## ZARZĄD TRANSPORTU MIEJSKIEGO

ZTM-FZ.2610.751.2018.KKO

#### **Dotyczy: przetargu nieograniczonego nr 104/2018 na dostawę elementów infrastruktury serwerowej**

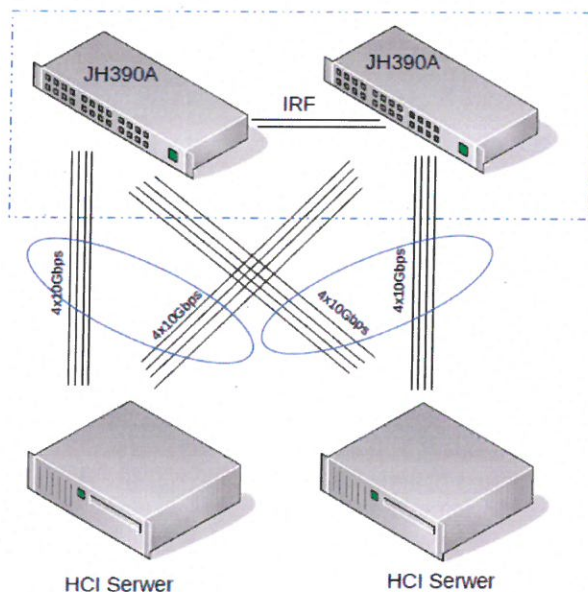
W punkcie 2 opisu minimalnych lub równoważnych wymagań okablowania infrastruktury serwerowej Zamawiający wymaga czterech kabli QSFP-QSFP 40GbE. Jednocześnie w tabeli „Opis minimalnych lub równoważnych wymagań dla pojedynczej jednostki Serwerowej”, w punkcie 8 znajduje się informacja o min. 4 dostępnych gniazdach (2x SFP+ 10GbE (VMQ, VXLAN, NVGRE), w punkcie 9 dodatkowo znajduje się informacja o dodatkowych komponentach w ramach których infrastruktura musi zostać doposażona w jedną kartę PCIe NIC Dual Port 40GbE QSFP Gigabit Ethernet. Całość ma być uzupełniona o cztery kable QSFP - QSFP 40GbE 5M do połączenia serwerów z switch-ami HPE FlexFabric 5940 (JH390A) oraz jeden kabel SPF+ - SPF+ 10GbE 0,5M do połączenia bezpośrednio serwerów ze sobą.

Zamawiający w OPZ wskazał minimalne wymagania dla dostarczanego sprzętu oraz możliwości posiadanego i dostępności w nim portów QSFP, Zamawiający dopuszcza rozwiązania zwiększające wydajność i niezawodność rozwiązania pod warunkiem zapewnienia wymagań minimalnych.

Wariant 1

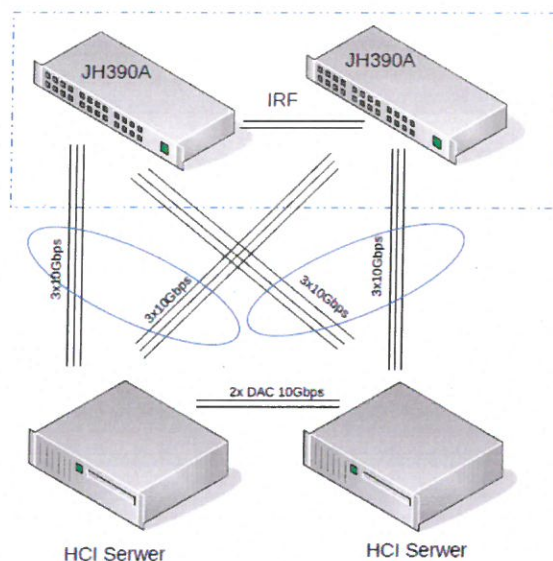
Analizując wymagania zawarte w SIWZ i najlepsze praktyki dostawców systemów HCI prosimy o dopuszczenie serwerów dla których komunikacja zarówno pomiędzy nimi jak i na zewnątrz będzie wykonywana z wykorzystaniem protokołów agregacji zgodnych ze standardami przyjętymi w branży i docelowo pozwalającymi uzyskać komunikację na poziomie 80Gb/s dla pojedynczego serwera wyposażonego w 8 portów 10Gb/s. Zostaną do tego dostarczone również wszystkie kable wymagane do połączenia serwerów ze switchami Zamawiającego. Poniżej prezentujemy dwa warianty połączenia obrazujące powyższe podejście do realizacji projektu.
